株式会社ダイキ

## 仕様変更についてのご案内

【ハメパチシリーズ・レギュラータイプ・ナスカンキーホルダー（カタログ 6 ページ）】

参考図

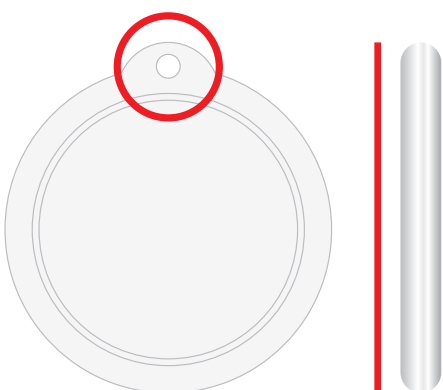
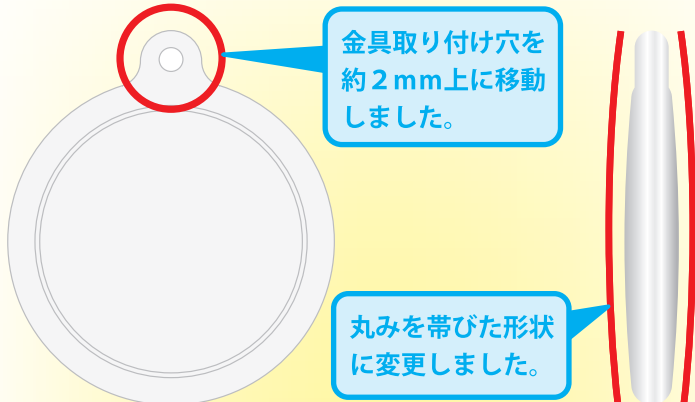
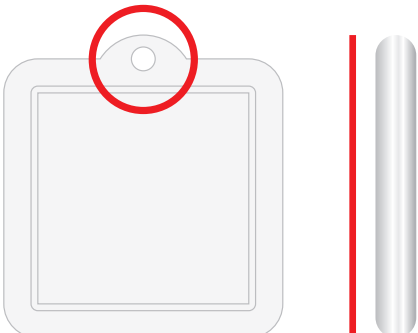
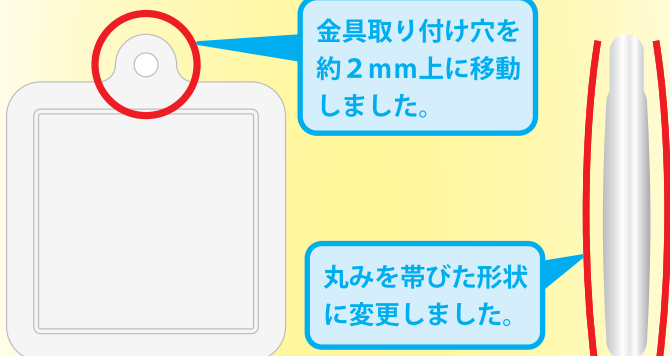
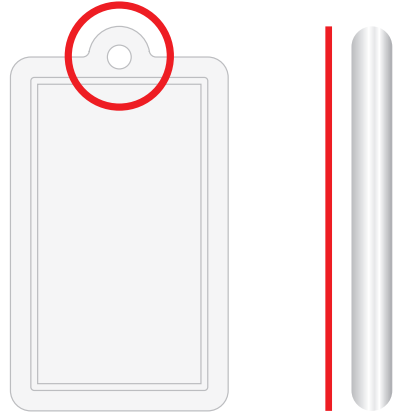
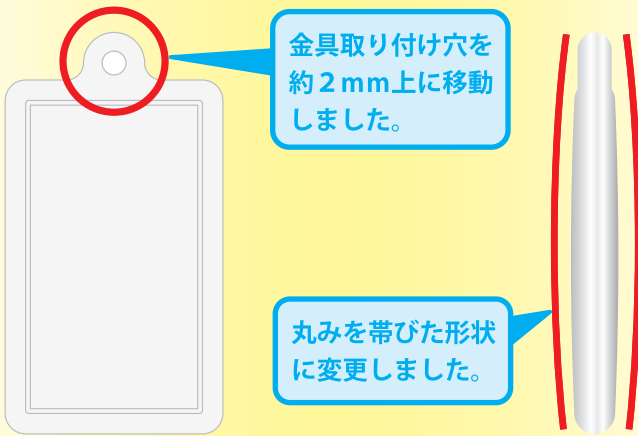
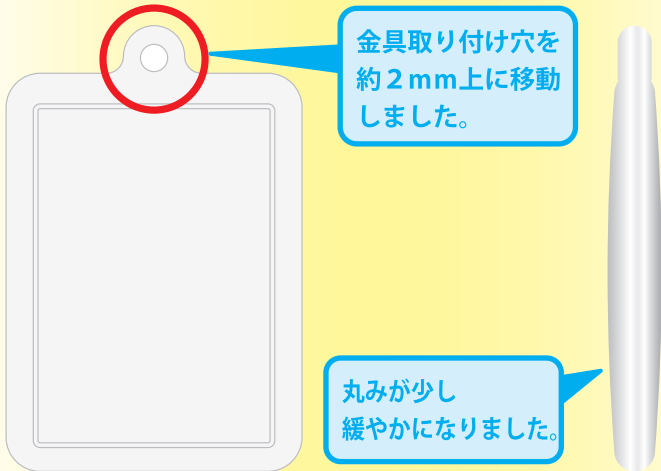
品番	形	サイズ(内寸)	サイズ(外寸)	変更内容
CAK-M40A	丸形	φ40mm	φ48mm	フラットな形状から少し丸みを帯びた形状に変更し、金具取り付け穴を約 2mm 上に移動しました。
CAK-K33A	正方形	33×33mm	41×41mm	
CAK-K46A	長方形	46×26mm	52×32mm	
CAK-K50A	長方形	50×35mm	58.5×43.5mm	金具取り付け穴を約 2mm 上に移動しました。

※今回、金型をリニューアルすることにより、樹脂の流れを良くし、ウエルドライン(製造上でできてしまう線)の発生を抑止し、成形中に生じたガスを軽減し、よりクリアな仕上がりとなります。

正面図	側面図	正面図	側面図
<p><b>旧</b> CAK-M40A</p> 		<p><b>新</b> CAK-M40A</p>  <p>金具取り付け穴を約2mm上に移動しました。</p> <p>丸みを帯びた形状に変更しました。</p>	
<p><b>旧</b> CAK-K33A</p> 		<p><b>新</b> CAK-K33A</p>  <p>金具取り付け穴を約2mm上に移動しました。</p> <p>丸みを帯びた形状に変更しました。</p>	
<p><b>旧</b> CAK-K46A</p> 		<p><b>新</b> CAK-K46A</p>  <p>金具取り付け穴を約2mm上に移動しました。</p> <p>丸みを帯びた形状に変更しました。</p>	
<p><b>旧</b> CAK-K50A</p> 		<p><b>新</b> CAK-K50A</p>  <p>金具取り付け穴を約2mm上に移動しました。</p> <p>丸みが少し緩やかになりました。</p>
